VYSVĚTLENÍ ZADÁVACÍ DOKUMENTACE Č. XIV

Název veřejné zakázky: Revitalizace zimního stadionu v Třebíči
Evidenční číslo ve VVZ: Z2022-031678
Evidenční číslo zadavatele: 22030033
Druh veřejné zakázky: Stavební práce
Režim veřejné zakázky: Nadlimitní režim
Druh zadávacího řízení: Otevřené řízení
Název zadavatele: Město Třebíč
Sídlo zadavatele: Karlovo nám. 104/55, 674 01 Třebíč
IČO zadavatele: 00290629
Právní forma zadavatele: 801 - obec nebo městská část hlavního města Prahy
Zastoupení zadavatele: Miloš Hrůza, místostarosta, pověřený na základě usnesení zastupitelstva města č. 9/6/ZM/2018 ze dne 20.11.2018
Adresa profilu zadavatele: <https://zakazky.trebic.cz/>

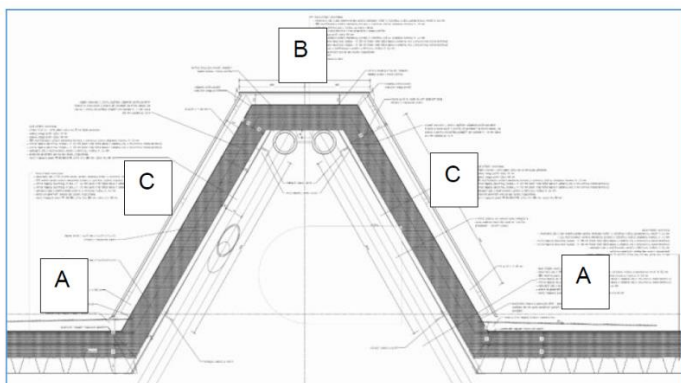
SO 01 – Orientační systém

Ve výkazu výměr je uvedena pol :

2	ON-02	Grafický manuál (Zpracování grafického manuálu orientačního systému, příprava dat a to včetně, příprava grafiky pro jednotlivé prvky, piktogramy, nápisy atd.)	kpl	1,00000
---	-------	--	-----	---------

Příprava grafických podkladů pro výrobu (zejména prvky Hlavní navigační panel, Podlažní navigační panely, Piktogramy, Směrové ukazatele) vyžadují celistvý komplet zatím neznámého rozsahu. Nelze zatím přesně nacenit. Očekáváme, že bude vypracován a předán jako podklad od zadavatele.

Grafický manuál pro přípravu dat pro výrobu nacení a posléze dodá zhotovitel stavby. Přesný rozsah je patrný z části této PD – D.01.05 – INTERIÉR A MOBILIÁŘ.

Rozsah grafiky pro orientační systém je patrný ze specifikace (D.01.05.24 – Specifikace prvků – orientační systém).

Detail 05 - napojení světlíku u severní atiky

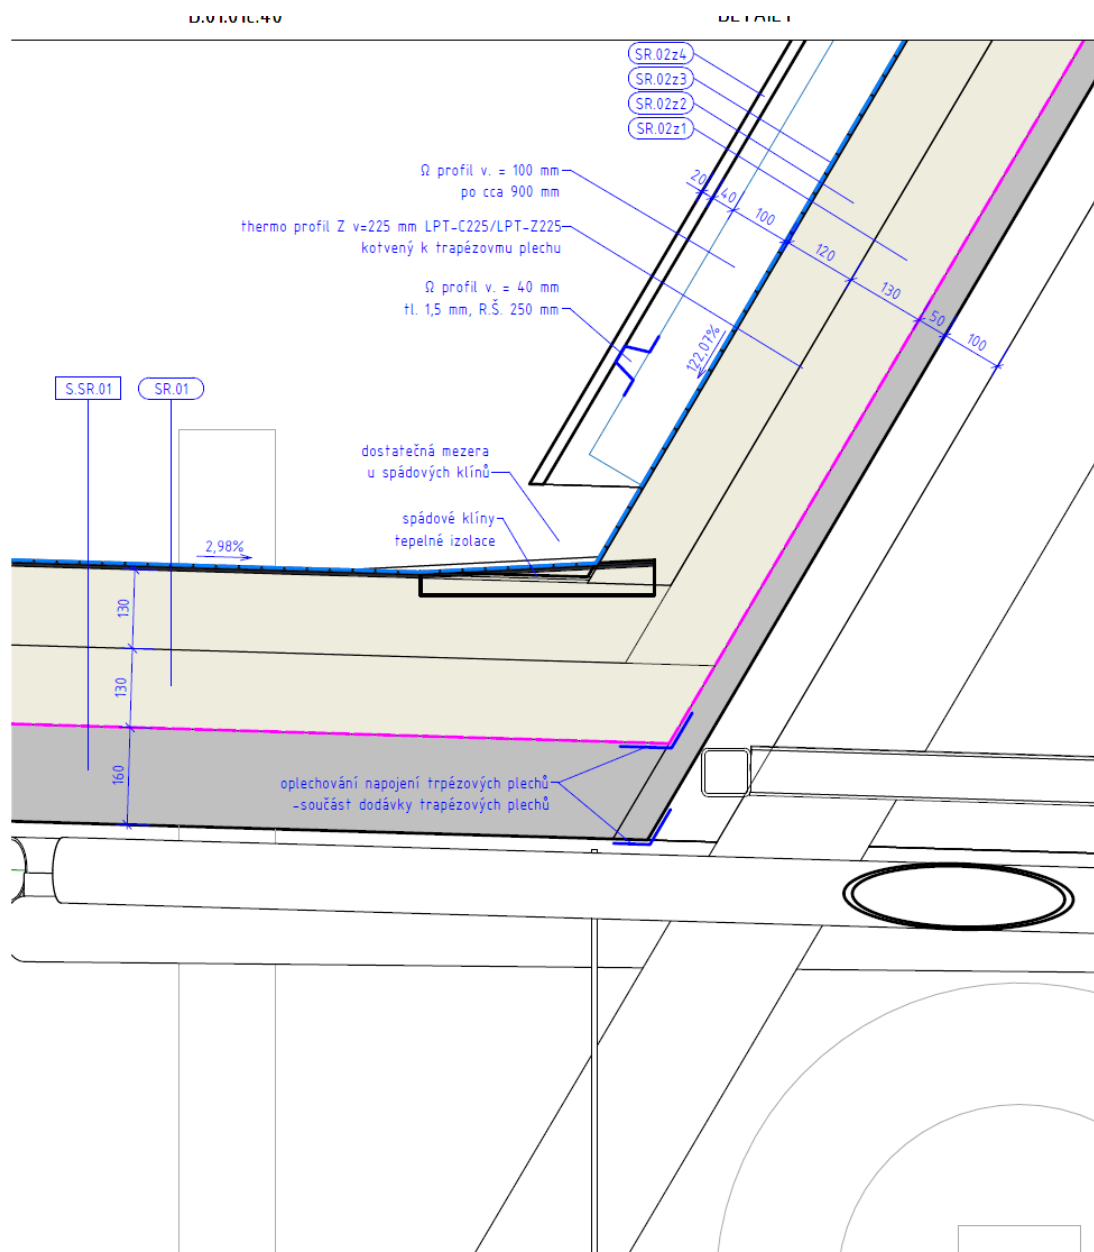
Dle našeho odborného názoru by DHV umístěná na konstrukci původních světlíků měla být odolná proti možnému působení UV. Níže uvedený výrobek nemá odolnost proti UV. Tento asfaltový pás bude v detailu přímo propojený s HIS hlavní plochy.

SR.02z3	STŘEŠNÍ PLÁŠŤ HLAVNÍ HALY – ZÁPADNÍ SVĚTLÍK
	- doplňková hydroizolační vrstva, parozábrana při opačném tepelném toku tl. 4,0 mm natavitelný pás z SBS modifikovaného asfaltu, pás splňující podmínky SVAP dle ČSN 73 0605-1, na horním povrchu opatřen jemným separačním posypem, na spodním povrchu spalitelnou PE fólií, nosná vložka ze skleněné tkaniny o plošné hmotnosti 200 g/m ² , SBS modifikovaná asfaltová hmota - množství 3000 g/m ² , tloušťka pásu 4,0 (±0,2) mm, největší tahová síla v podélném směru 1400 (±400) N/50 mm, v příčném směru 1600 (±400) N/50 mm, odolnost proti stékání 100 °C, ohebnost za nízkých teplot -25 °C, faktor difuzního odporu 29 000 (±1000), součinitel difúze radonu 1,4.10 ⁻¹¹ m ² /s ¹ $\rho = 1\,400 \text{ kg/m}^3$ $c = 1\,470 \text{ J/(kg.K)}$ $\mu = 29\,000$ třída reakce na oheň - E

Bude tato DHV nahrazena vhodným výrobkem odolným proti působení UV záření?

- Hlavní střešní krytiny na „světlících“ jsou vlnitý trapezový plech a asfaltový modifikovaný pás přikotvený k překližce – viz. skladby SR.02v4, SR.02z4, SR.02H.
- Vámi zmiňovaný asfaltový pás má v celkové skladbě funkci doplňkové hydroizolační vrstvy a zároveň slouží jako parozábrana při opačném tepelném toku.
- Tato membrána je tedy v tomto projektu vždy chráněna proti přímému slunečnímu světlu/záření.
- Asfaltové pásy s břídlíčným posypem z plochy střechy budou vytažené i na šikmou

část světlíků.

- Asfaltový pás bez břídlíčního posypu bude na pás s břídlíčným posypem z plochy napojený až v místě za plechovou vlnitou střešní krytinou a nebude na něj tedy slunce svítit.

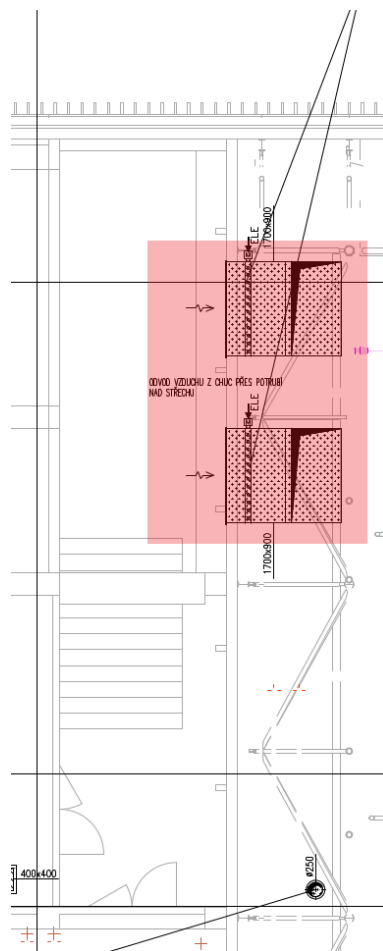
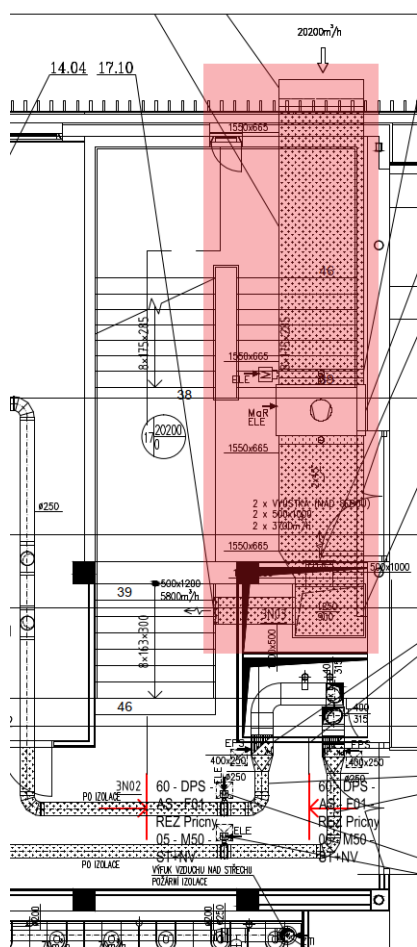
Navržená protiradonová ochrana:

o DEK Atelier a TZ Arch:

☐ *povlaková protiradonová izolace → spodní pás z SBS modifikovaného asfaltu s nosnou vložkou ze skleněné tkaniny (tl. 4 mm) + vrchní pás z SBS modifikovaného asfaltu s nosnou vložkou z polyesterové rohože (tl. 4 mm)*

☐ *pasivní odvětrání vrstvy podsypu → perforované drenážní trubice v podloží se stoupacím odvětrávacím potrubím vyústěným nad úroveň střešní krytiny*

o Skladby – podlahy:

☐ *2x hydroizolační pás z SBS modifikovaného asfaltu s nosnou vložkou z polyesterové rohože (200 g/m²), horní povrch pásu ošetřen jemným separačním posypem, spodní povrch opatřen separační PE fólií*

Které z uvedených řešení hydroizolační resp. protiradonové ochrany platí?

Platí souvrství uvedené v návrhu protiradonové ochrany.

Souvrství ve Skladbách podlah a TZ bylo náležitě upraveno.

V soupisu stavebních prací, dodávek a služeb byla upravena ještě položka č. 344 – výměra svislé části, tak aby byla totožná s položkou 343.

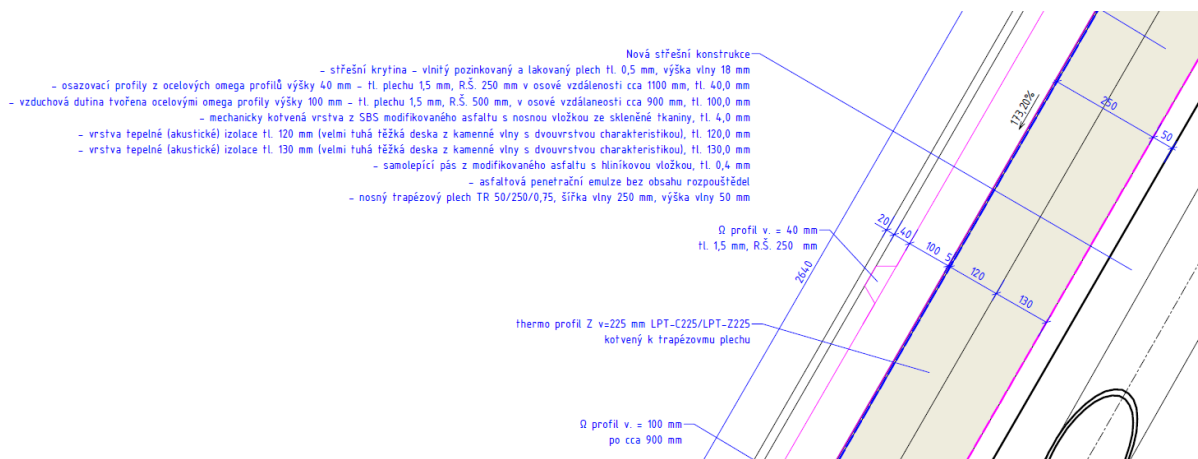
Jakým způsobem je posouzena střecha se sklonem 173% na PBŘ? – Střecha nebo fasáda?

ANO, sklon střešních (nakloněných) rovin světlíků je 60° od vodorovné roviny, což odpovídá spádu 173 %.

To znamená, že dle PBŘ jsou tyto skladby posuzovány jako STŘEŠNÍ PLÁŠTĚ.

Vysvětlení – podle ČSN 73 0810 se uvažuje:

POZNÁMKA 1 Střešní pláště se sklonem větším než 70° od vodorovné roviny se posuzují jako obvodové stěny podle článku 5.4 této normy.
